再処理施設に関する設計及び工事の計画

(第二付属排気筒及び排気ダクト接続架台の耐震補強工事)

再処理施設に関する設計及び工事の計画

(ガラス固化技術開発施設 (TVF) の浄水配管等の一部更新)

別図-3-6 支保部の補強 補強前後比較図

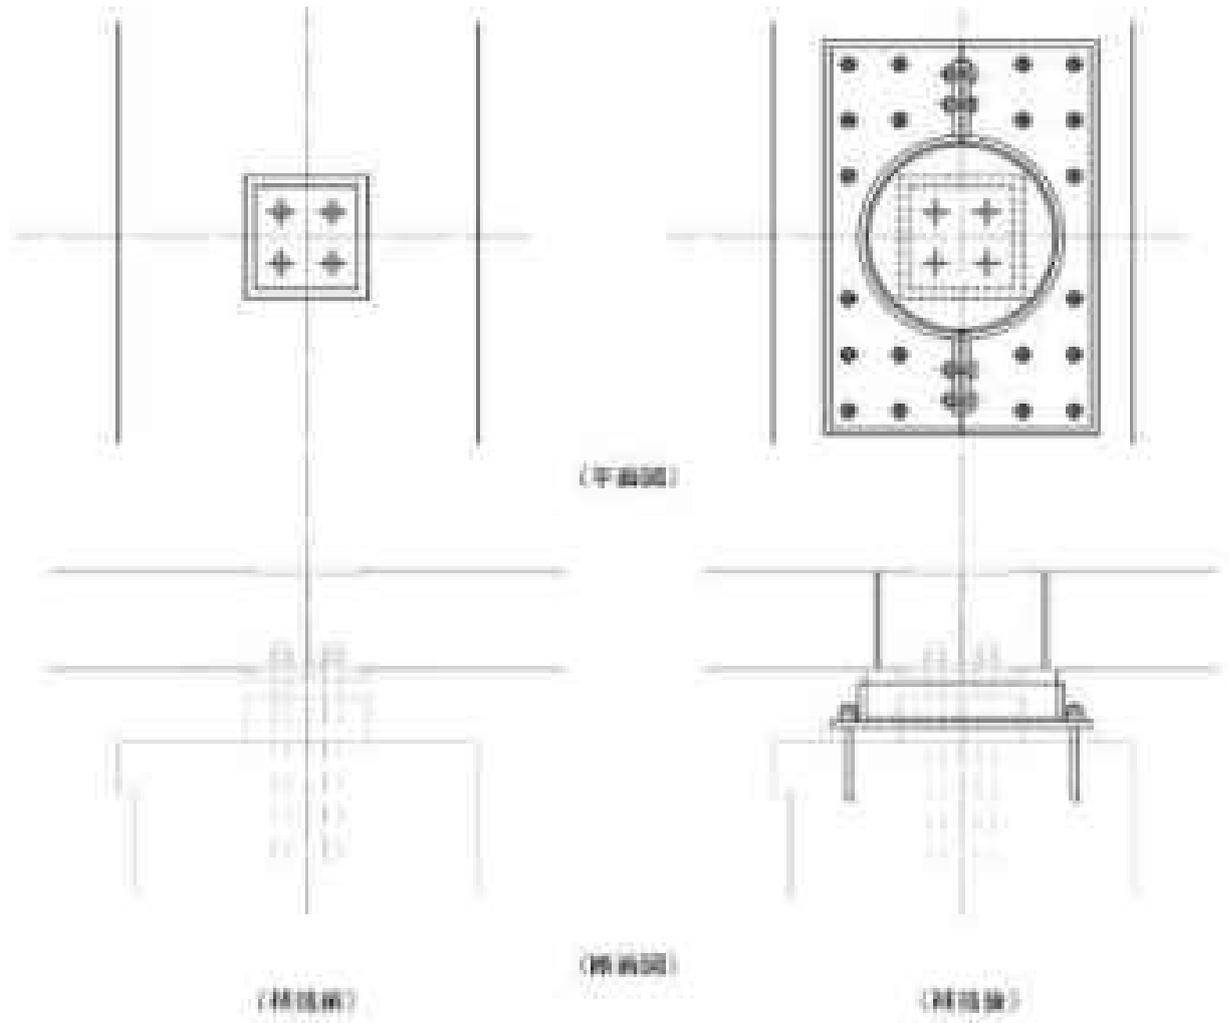
今回、第二付属排気筒及び排気ダクト接続梁台において、廃止措置計画用設計地震動が作用した際に強度が不足するおそれがあることから、地震時における耐震性向上のため、第二付属排気筒下部への鉄筋コンクリート補強を行う。また、排気ダクト接続梁台については、梁及びブレースの補強並びにブレースの新設及び支承部の補強を行う。

排気ダクト接続部等の地震時における耐震性向上のため、梁及びブレースの補強、ブレースの新設及び支承部の補強を行う。

別図-1 浄水配管等の更新概要図(更新前)

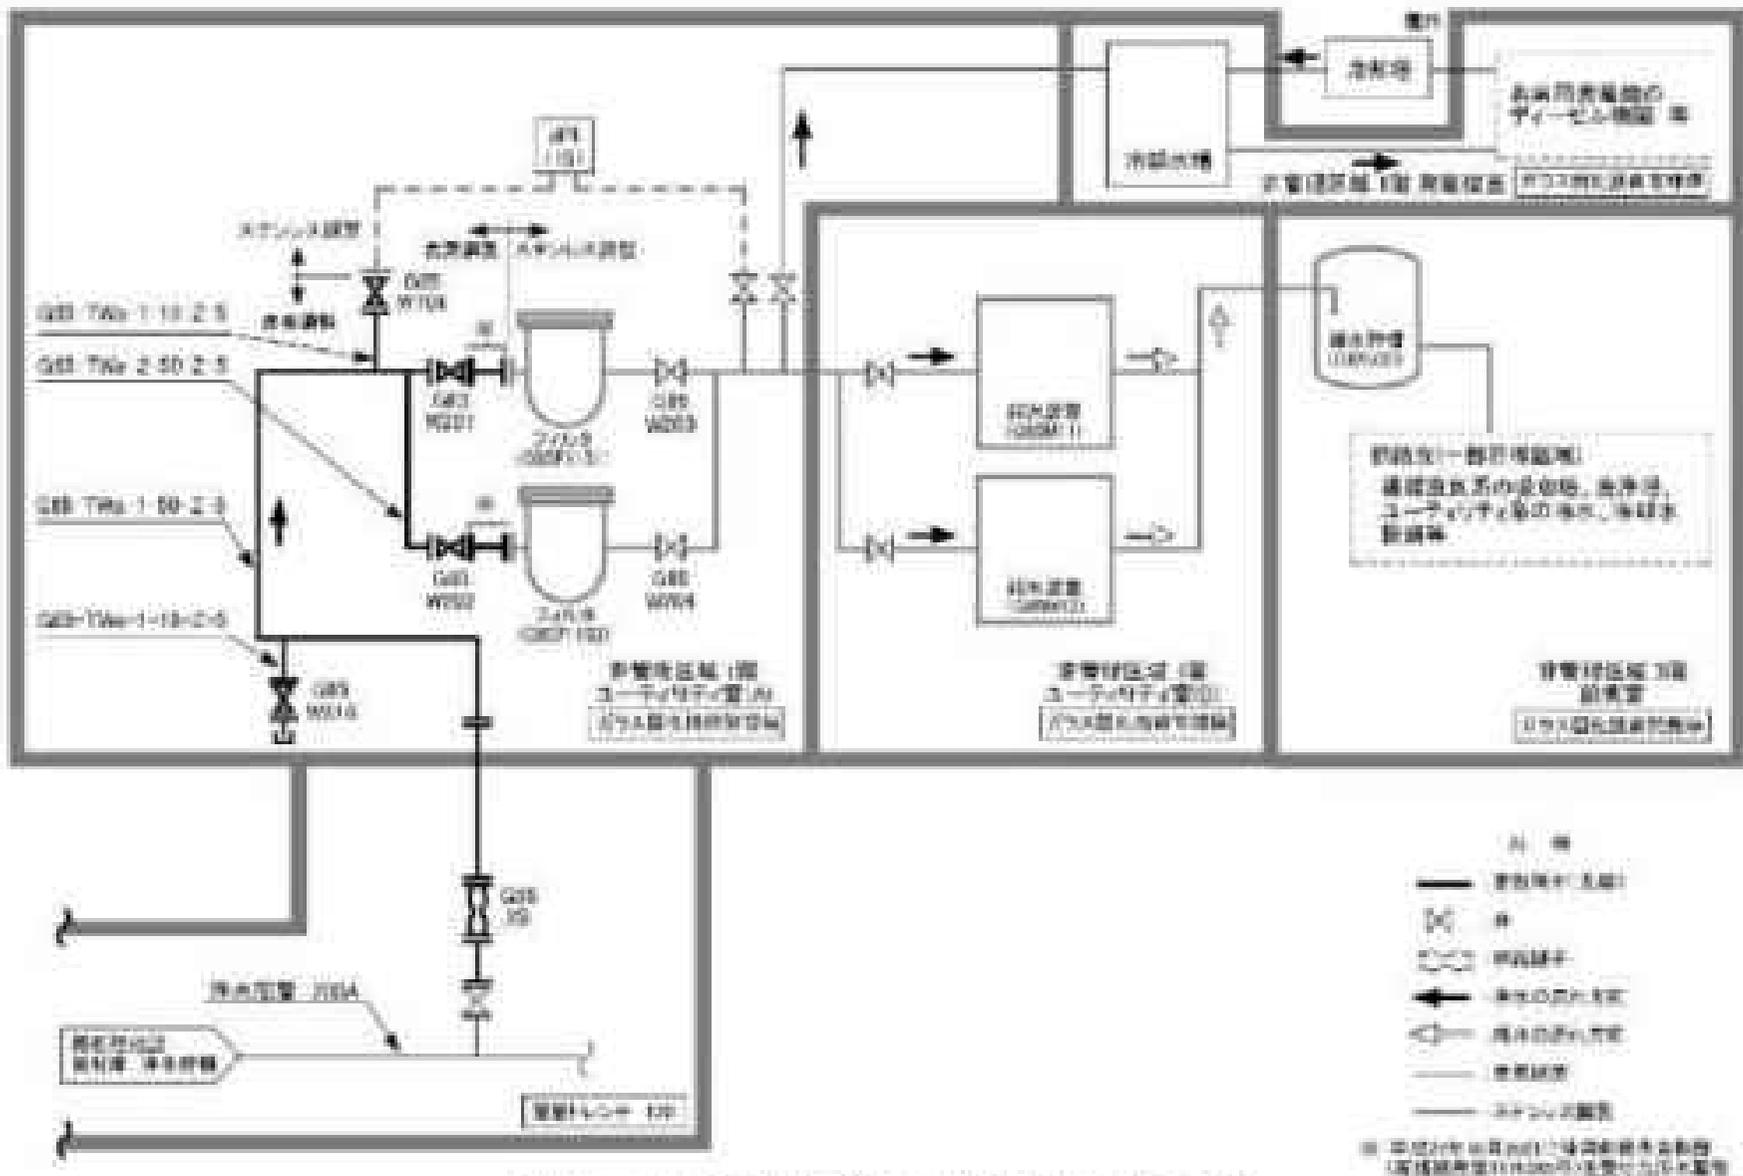
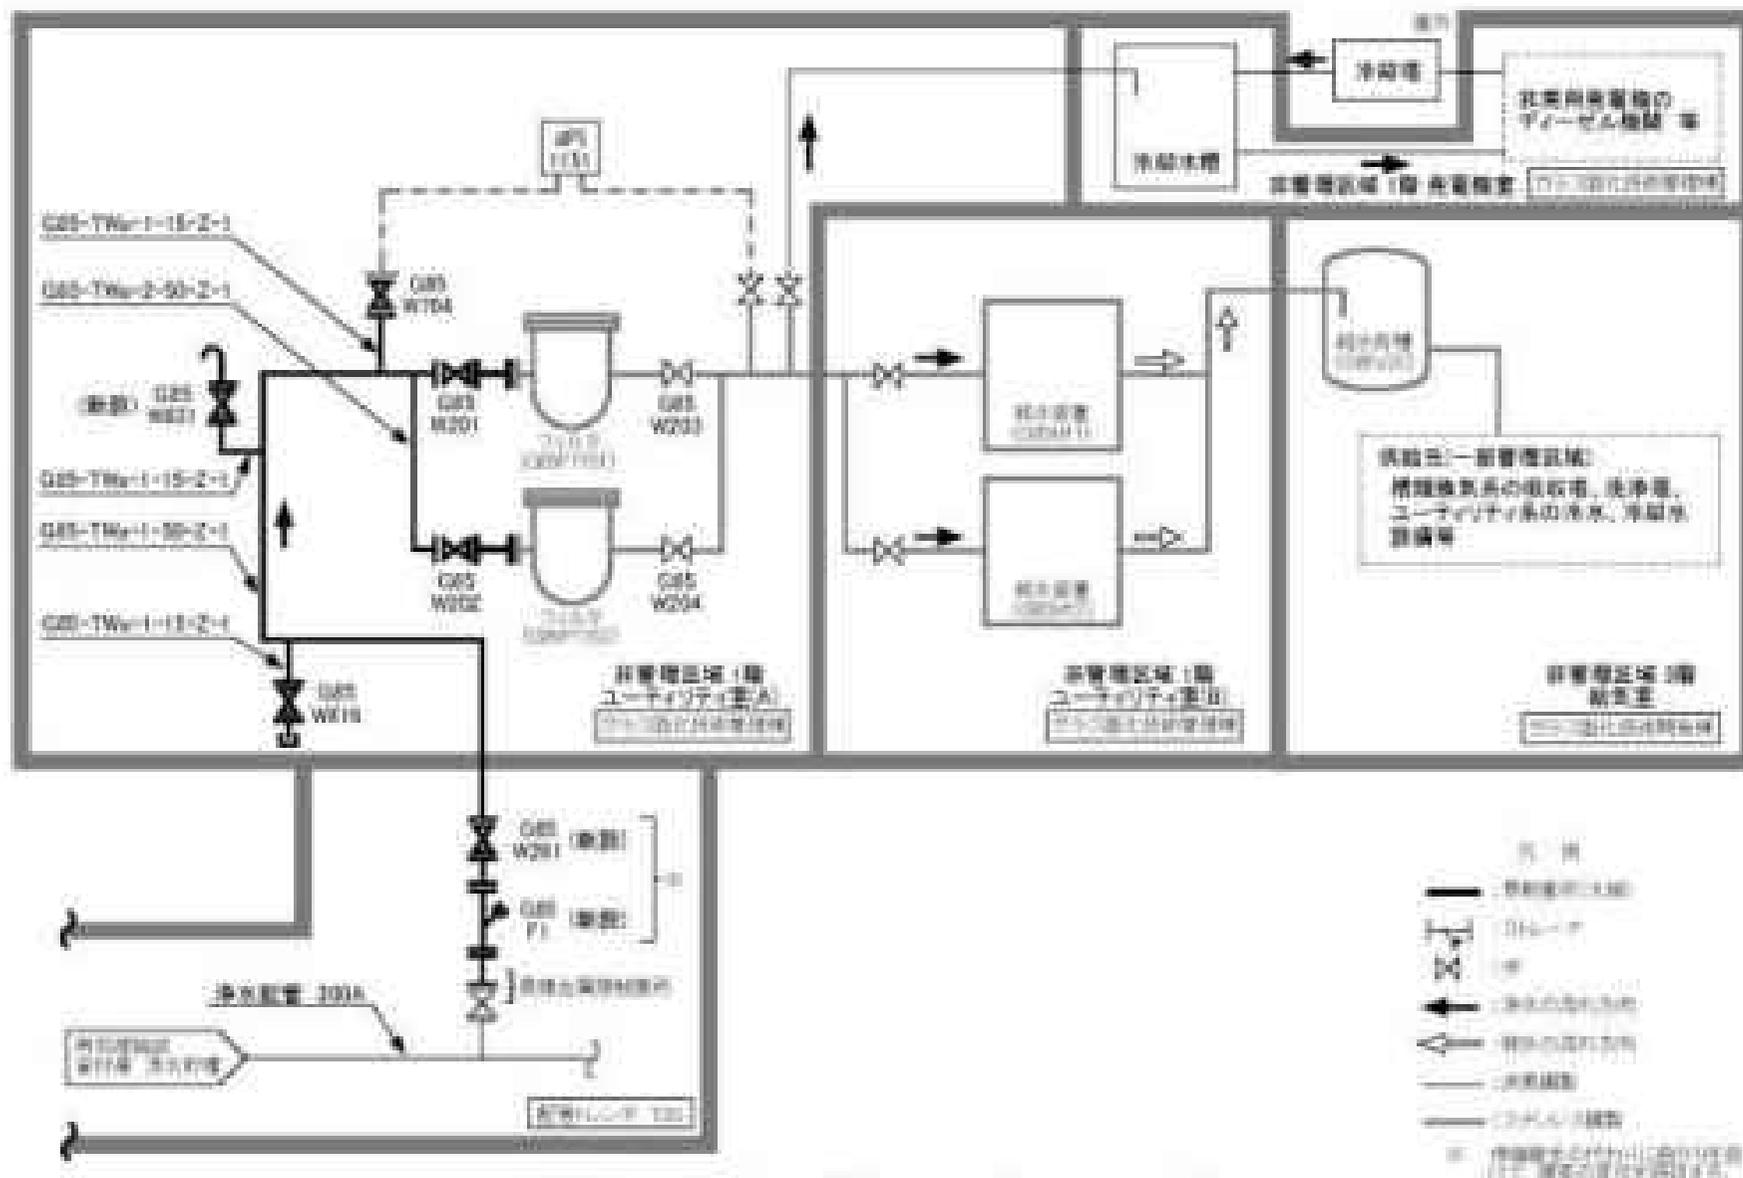
本更新においては、既設の従来鋼製配管から耐食性に優れたステンレス鋼製配管に更新する。また、本更新に合わせて、配管ルートの一部を変更する。既設と新規配管（ステンレス鋼製）の取り合いのうち、配管トレンチ(T20)内の既設の配管及びブランチが従来鋼製であるため、電気的な絶縁処置を施すことにより、異種金属材料間の腐食を抑制する。その他の取り合い部は、同材質（ステンレス鋼）であるため、電気的な絶縁処置は必要としない。浄水配管の設計条件を表-1、浄水配管等の更新範囲（更新後）を別図-2に示す。

更新に用いる配管類の仕様を表-2に示す。従来鋼製配管からの腐蝕を除去するために配管トレンチ(T20)内に弁及びストレーナを新設する。浄水配管内に水を引く際の処置のためにガラス固化技術管理棟ユーティリティ室(A)に弁を新設する。

別図-3 浄水配管等の工事中の仮設処置概要図

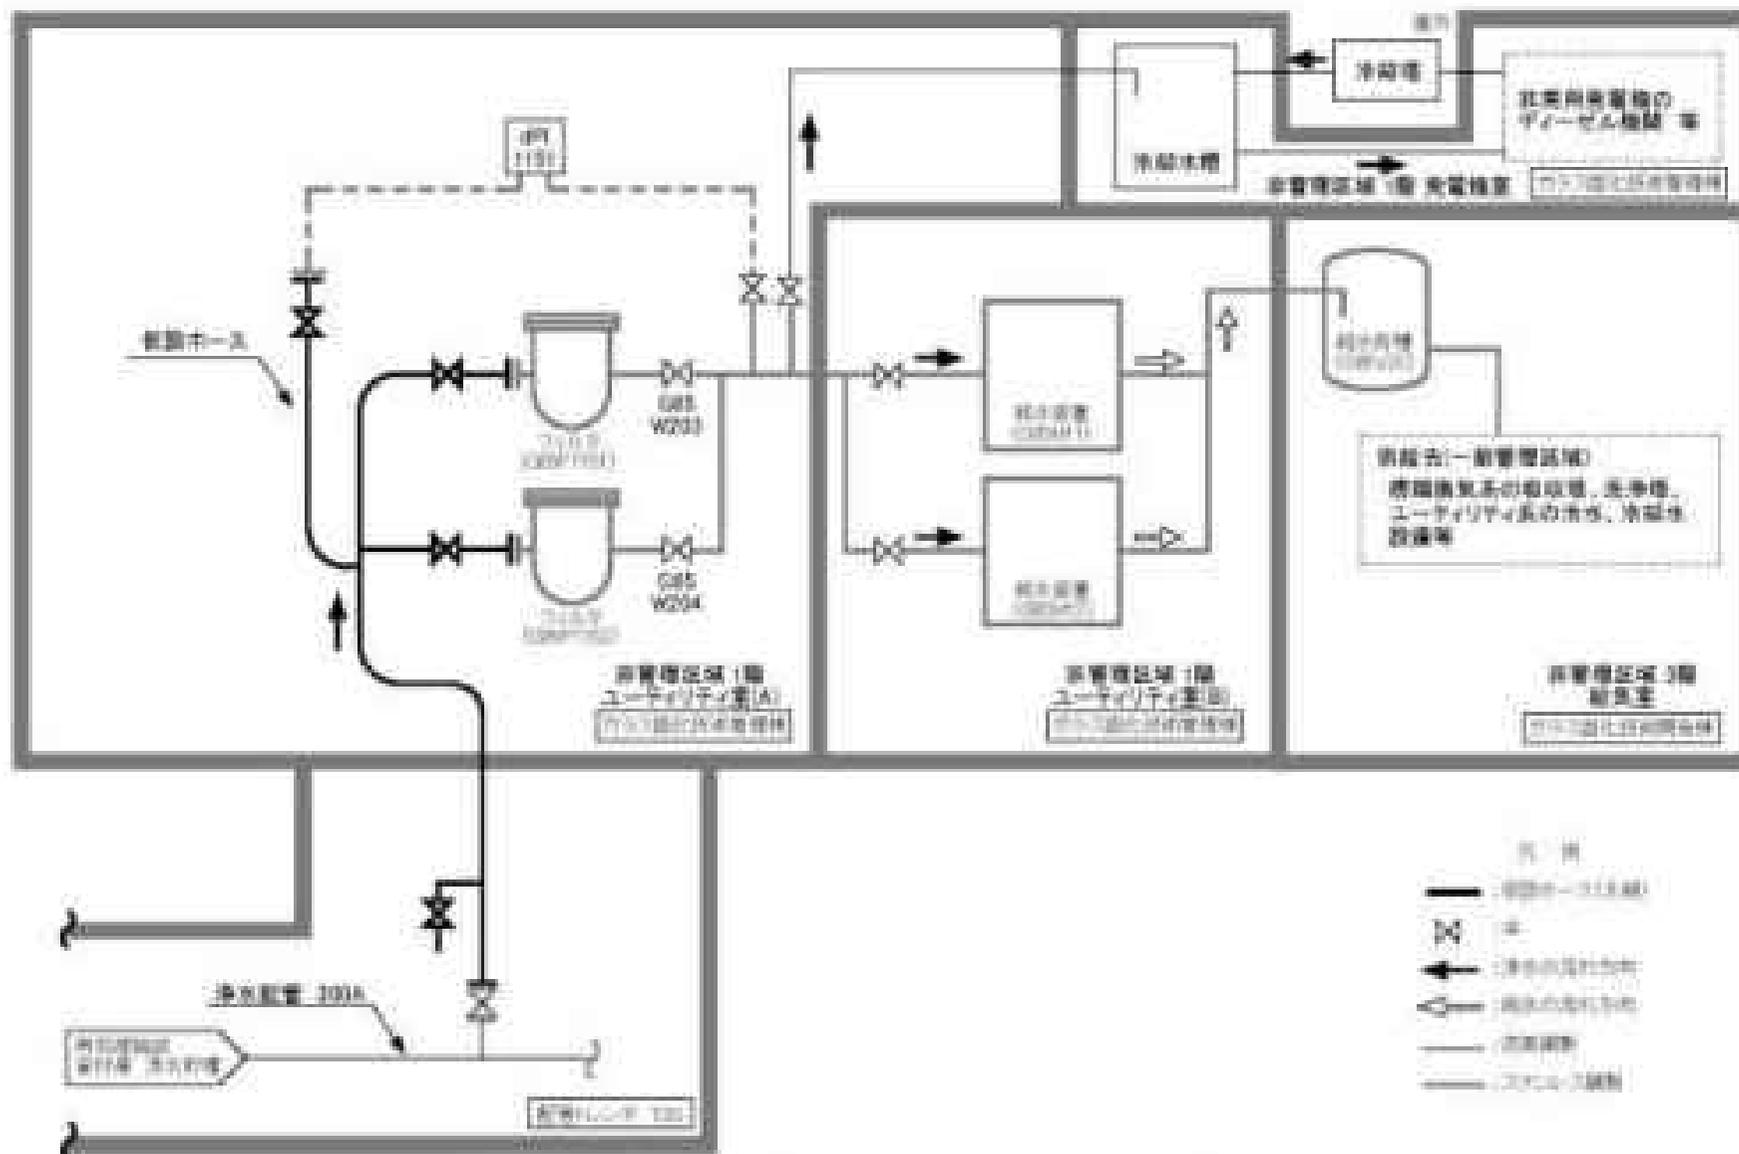
純水設備等への浄水の供給が停止するため、仮設により浄水の供給量を確保する（別図－3参照）。
